סקירת בקשת היתר 2026/0439.00 — הפלמ״ח 41

קטמון הישנה, ירושלים · טיוטת עבודה 26.10.2026

סיכום AI לעיון גינות העיר, מבוסס על מסמכי הבקשה מהארכיב האופטי. אינו חוות דעת מקצועית או משפטית ואינו הגשת התנגדות.

הפינה הדרומית מול חלקה 13 — עץ 5 ועץ 12 על הגבול הדרום-מערבי

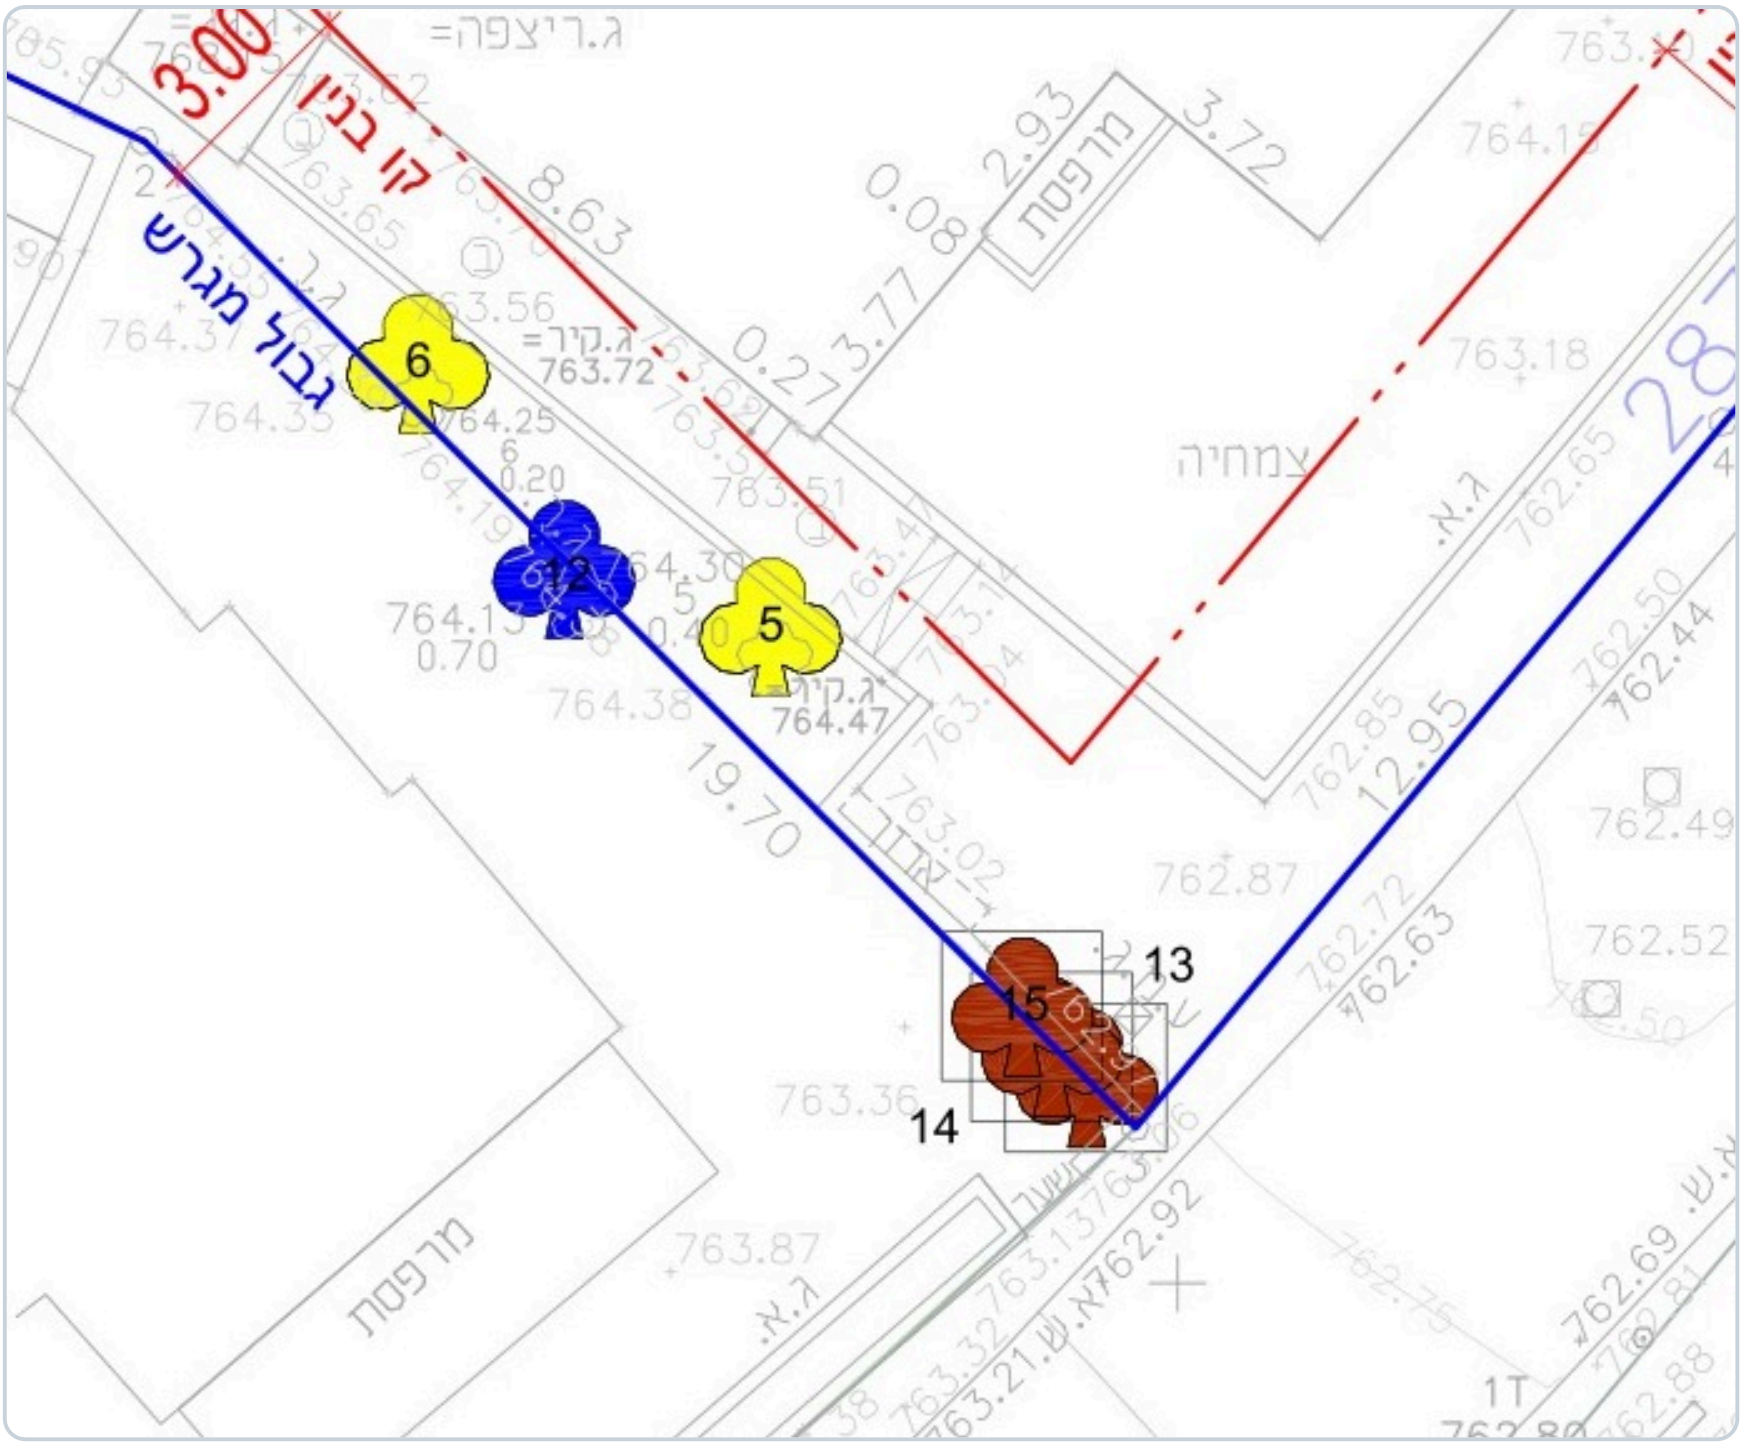
אימות: תכנית הפיתוח (מסמך 21 בארכיון) מראה את הרמפה על חזית הפורצים — שיפועי 15%-12.5% יורדים למפלסי החניון (749-758); מפלסי החזית 762.3-763.0 תואמים את הפורצים (~762), והחזית השנייה 767.4-768.0 את הפלמ״ח (~767.75). תומך: זיהוי התכנית מקשר את הרמפה לעצים 5+6 (לכריתה) ושורת 10-15 (לשימור); במפת המדידה עצים 5 ו-6 (וגם 12) על הגבול הדרום-מערבי מול חלקה 13, ועצים 13-15 בקודקוד הדרומי הנוגע בפורצים — מתיישב עם רמפה הנכנסת מהפורצים ויורדת לאורך הגבול הדרום-מערבי. כניסות רגלי: ראשית מהפלמ״ח, משנית מהפורצים.

1. חניה: לדרוש הצגת מיקום מעודכן של רמפת הכניסה (לאחר הסטתה לשימור עצים 5+6) ואישור תושי"ה ל-42 החניות, לרבות ניתוח השפעת תנועת החניון על רחוב הפורצים.

פתח הרמפה — רינדור מנתוני התשריט המקוריים

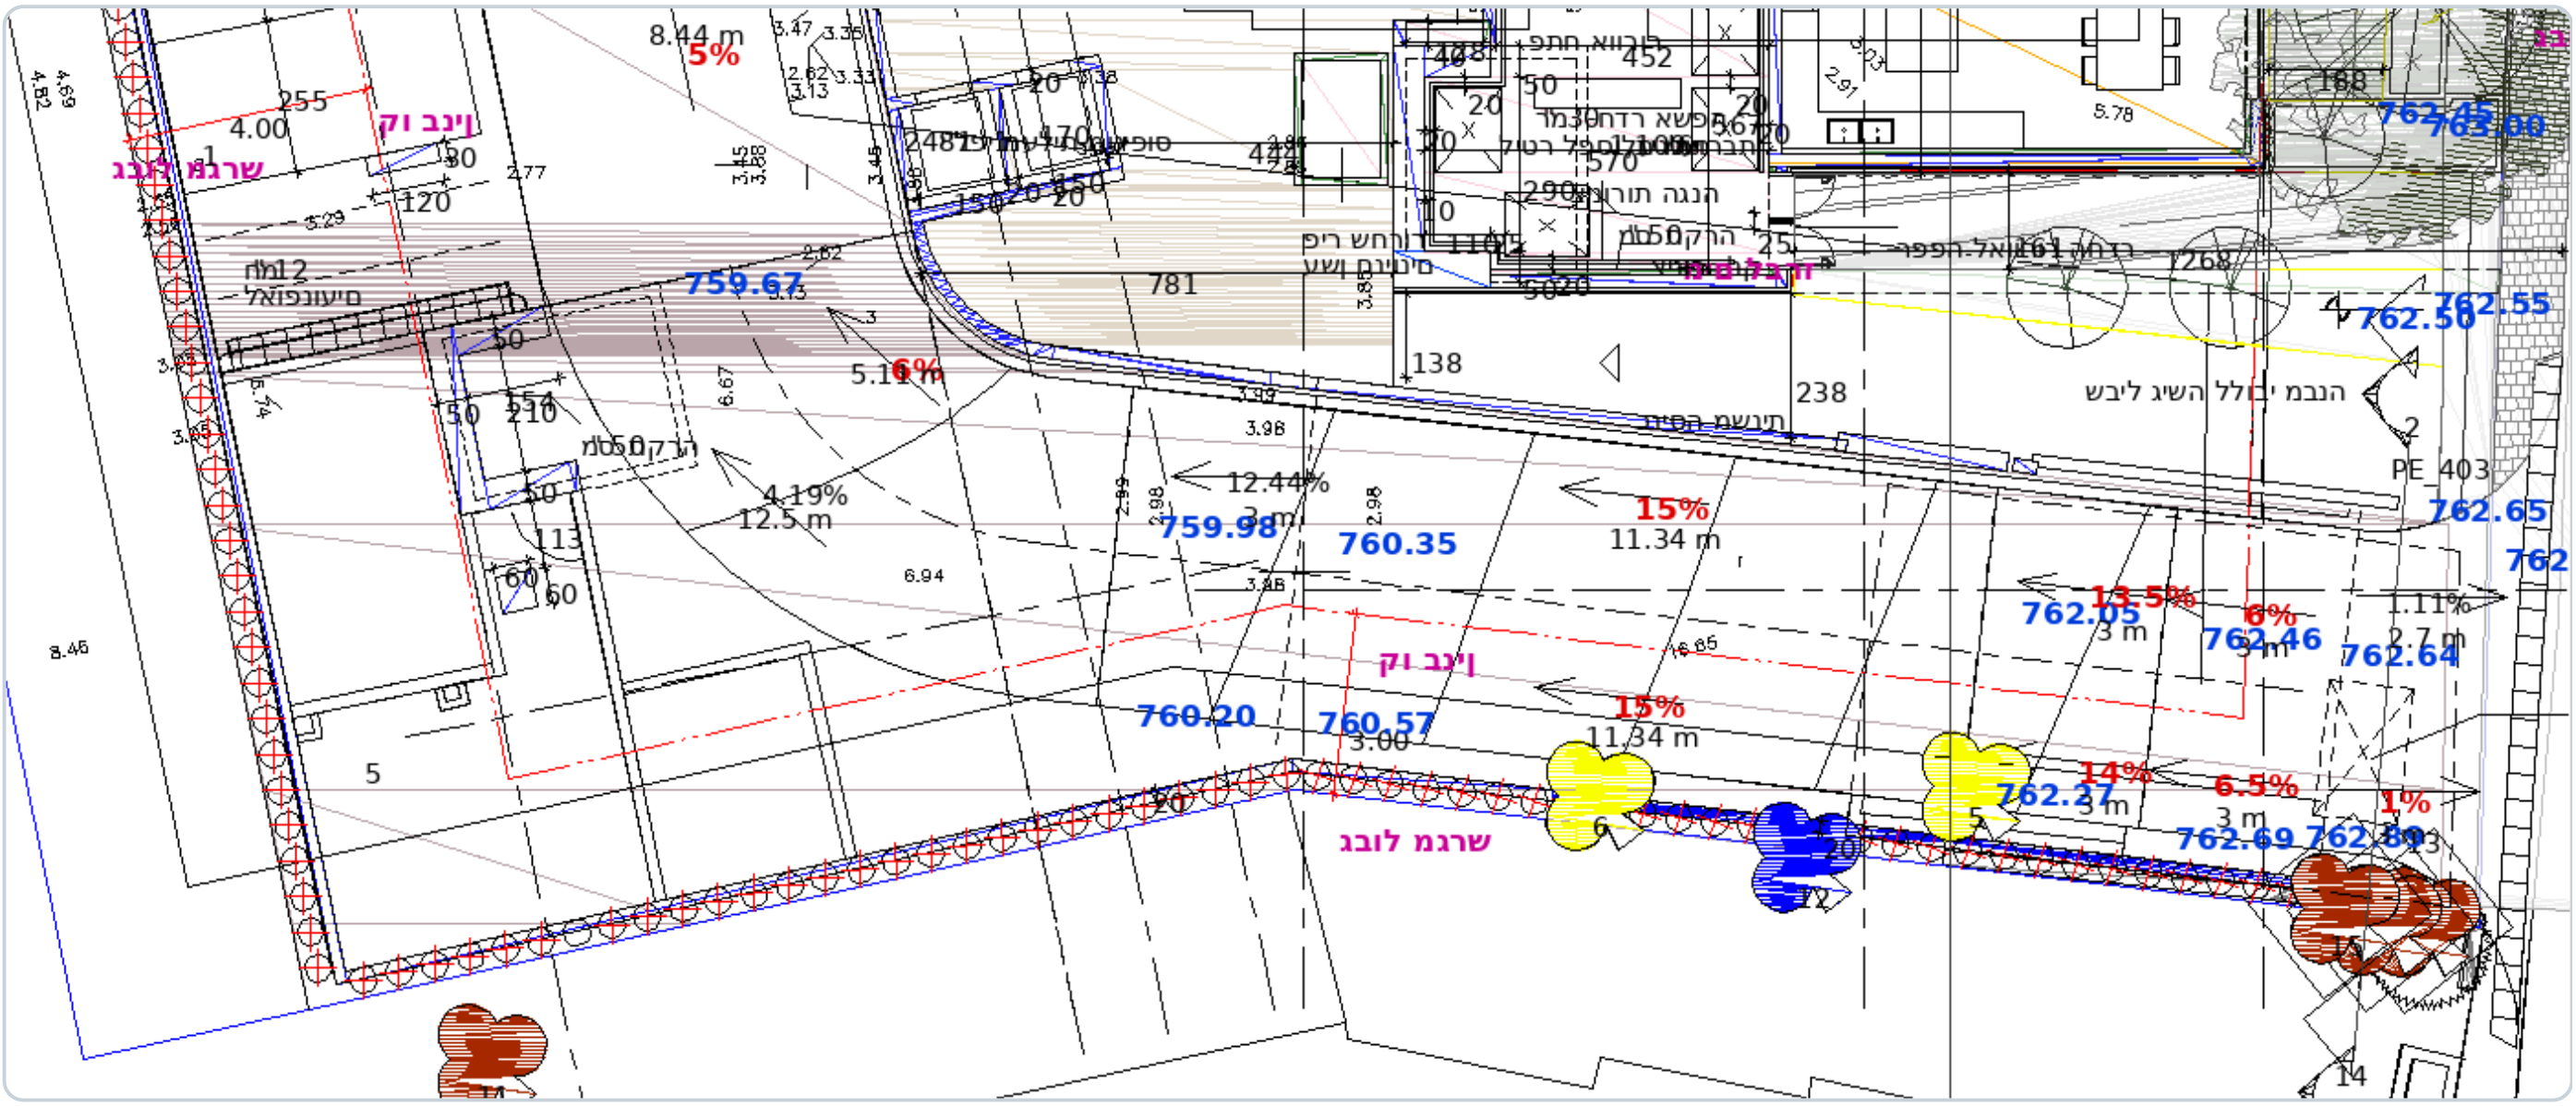
סוג החניה	חניון תת-קרקעי, 3.5 קומות חניה מתחת לקרקע; תקן חנייה עירוני — גבוה (זיהוי תכנית, 15.02.26)
מספר חניות	42 מוצעות, לפי נספח תנועה וחנייה; נדרש אישור תושי"ה — לא נראה במסמכים שנסרקו
רמפת הכניסה	מרחוב הפורצים — אומת בתכנית הפיתוח: שיפועי הרמפה (15%-12.5%, מקטעי נחה 6.5%-6%) על חזית 762.3-763.0 = מפלס הפורצים
דרישת העירייה	להסית את הרמפה לשימור עצים 5+6; שורת עצים 10-15 (ערכיות גבוהה) לשימור
מפלסים (חתך רוחב, גיליונות 21-22)	כניסה הפלמ"ח F00=767.40; קומות F01-F08 עד 790.34, גג 793.59; כניסה הפורצים FL01=762.50; חניון עד FB04=752.00

רחבת כיבוי האש — רינדור מנתוני התשריט המקוריים

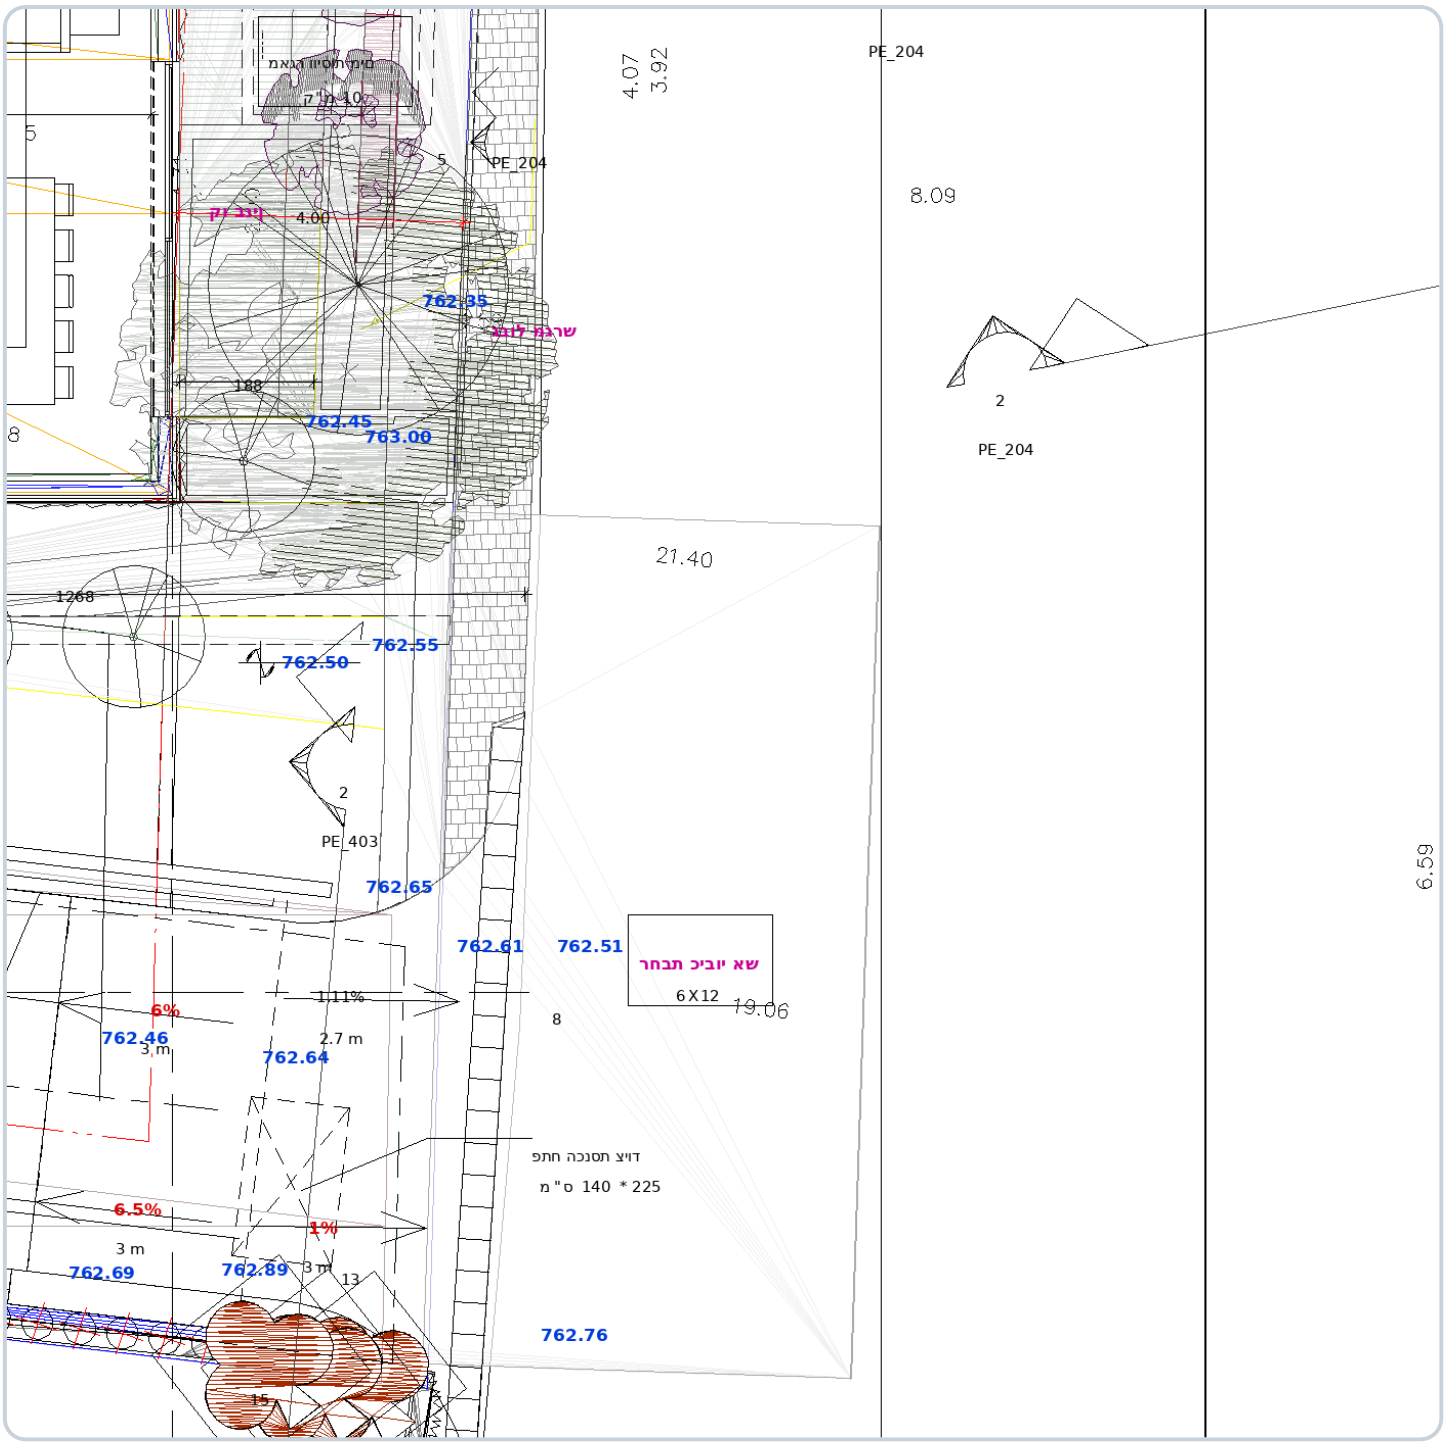
רחבת כיבוי האש אותרה בתכנית הפיתוח: על חזית הפורצים, במפלס ~762.5, והיא חורגת מקו גבול המגרש לכיוון הרחוב — כלומר על רצועת הגינון והמדרכה של הפורצים, בדיוק כפי שמחלקת התכנון דחתה: "מוצעת על המדרכה... אינה מקובלת". לידה מסומנת התווית "מים לברז" (סוג הברז לא נקבע במפורש — להמשך בירור) ובאזור הכניסה מאגרי מים תת-קרקעיים ("מאגר וויסות מים", "מאגר מים לספרינקלרים"); בקומות — גלגלון כיבוי ופנל כבאים. בנוסף: תכסית תת-הקרקע המוצעת

אותה שיטה ואותן מגבלות רינדור: הרחבה מצוירת כמלבן חתום "רחבת כיבוי אש 6X12" מעבר לרצועת המדרכה (השיבוץ האנכי) בצד הרחוב — אימות חזותי לניסוח זיהוי התכנית "יושבת על רצועת הגינון ומוצעת על המדרכה".

2. שמירת המדרכה: לדרוש תנאי מפורש שהמדרכה הקיימת ברחוב הפורצים לא תיפגע בשל חפירת החניון התת-קרקעי ושלבי הביצוע — לרבות תוכנית תמיכת גבולות ואבחון מצב המדרכה לפני ואחרי; רחבת כיבוי האש לא תמוקם על המדרכה, כפי שמחלקת התכנון עצמה קבעה.

חתך רוחב — גיליון 22 (הרמוניקה PDF, מסמך 24)

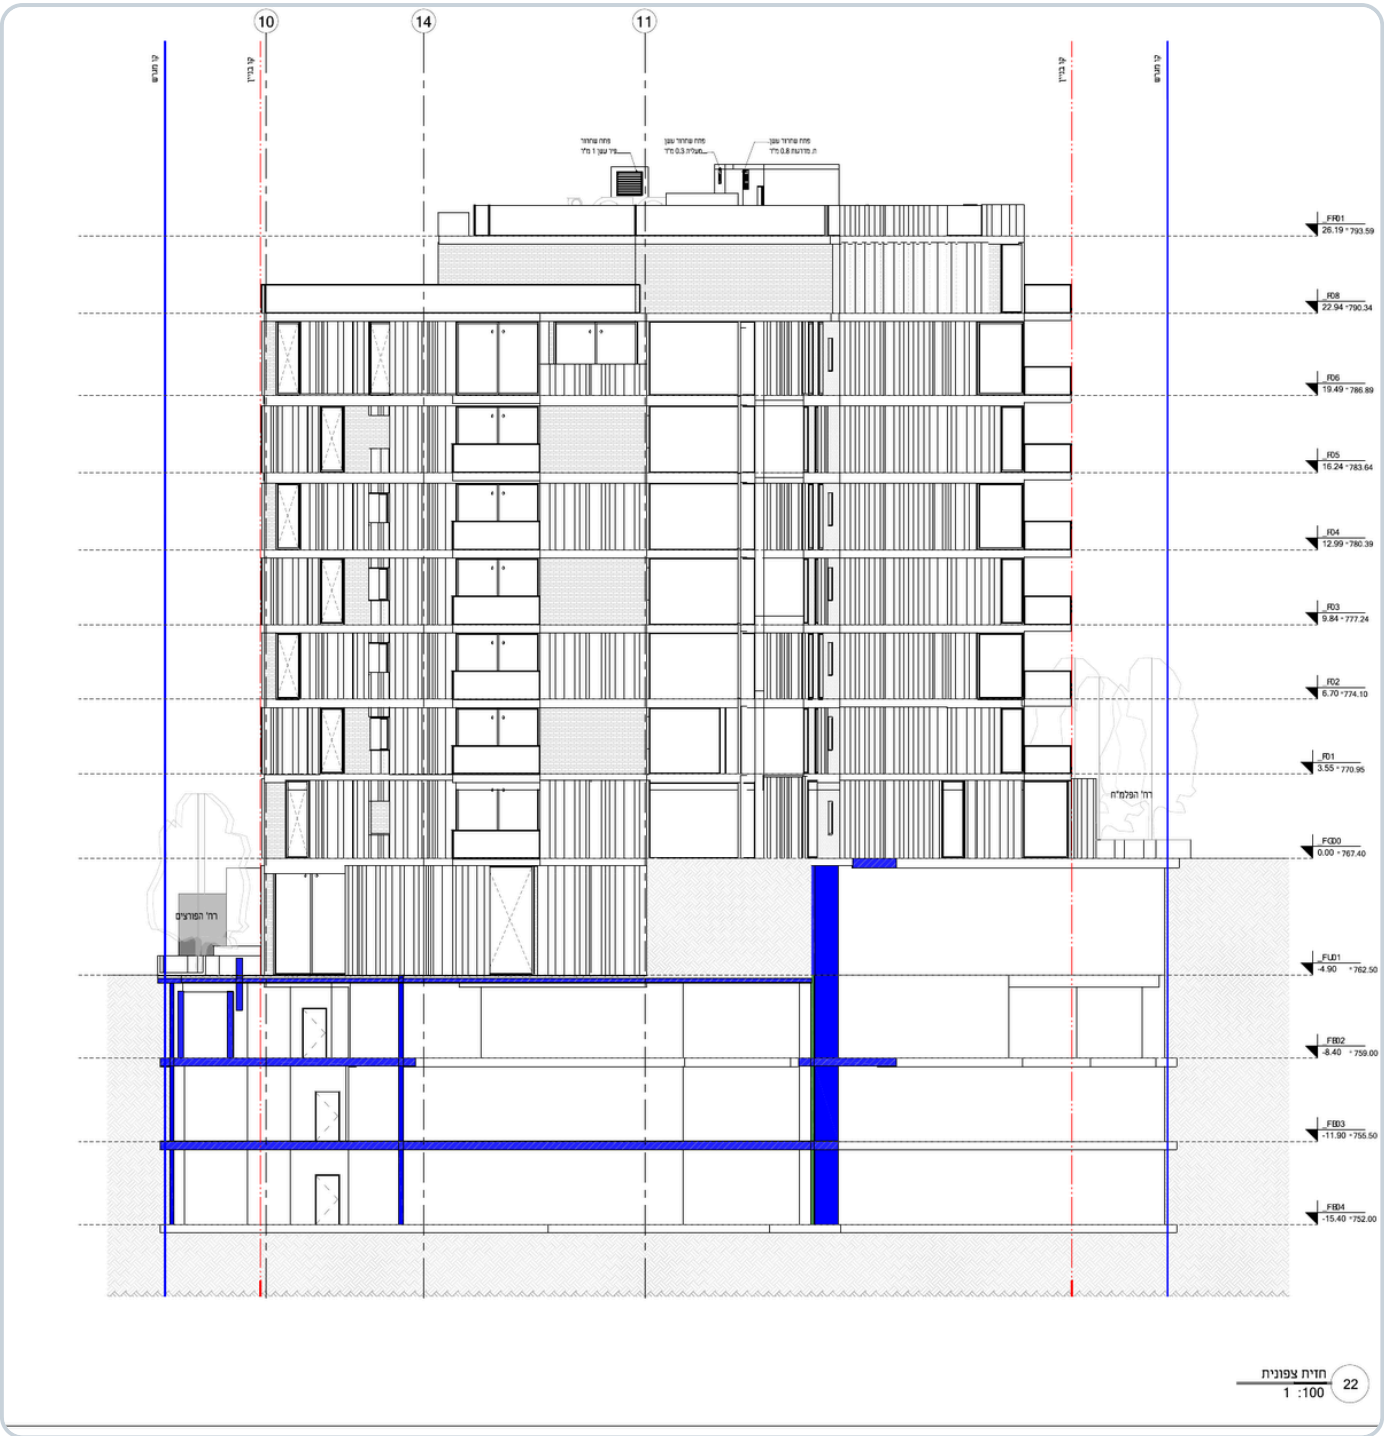
5. מפלסים וקשר לרחוב: שתי כניסות במפלסים שונים (4.90 מ' הפרש: F00=767.40 בהפלמ״ח מול FL01=762.50 בהפורצים, חתך גיליון 22); חלקה 203 (דרך) עם מדרגות — נדרש תיאום עם אדריכל העיר.

גבול הידע. חתכי הרוחב המוגשים (גיליונות 21-22) מראים את קופסת החניון נוגעת בקווי המגרש (כחול) משני עברי הרחוב, עד עומק 752.00 — כ-10.5 מ' מתחת לחזית הפורצים (762.5); חתכי ביצוע ותוכנית תמיכת גבולות אינם בקבצים הקריאים. מיקום הקטע החוסם את המדרכה הוא תצפית תושב — לא הודגמה בליטה של החלקה לתוך תוואי הרחוב, ולא נמצא במסמכים חישוב רוחב מדרכה קיימת מול קו רחוב.

5. פרסום הודעת סעיף 149 בעיתונות: לא אותר ולא אומת (ההדבקה הפיזית באתר אומתה 19.10.26).
6. מפלסים וגובה — פער בין מסמכי הבקשה: חתך גיליון 22 נותן גג 793.59 (26.19 מ' מעל כניסת הפלמ״ח) וקומות 770.95/774.10...790.34, בעוד טופס 22 וטבלת השטחים נותנים 771.43/774.75...793.19 וגג 796.69 (29.29 מ'), פער של כ-3.1 מ'. ספירת הקומות זהה (קרקע + 7). בחתך חסר התיוג F07 (אחרי F06=786.89 מופיע F08=790.34). לברר איזה מסמך מחייב.
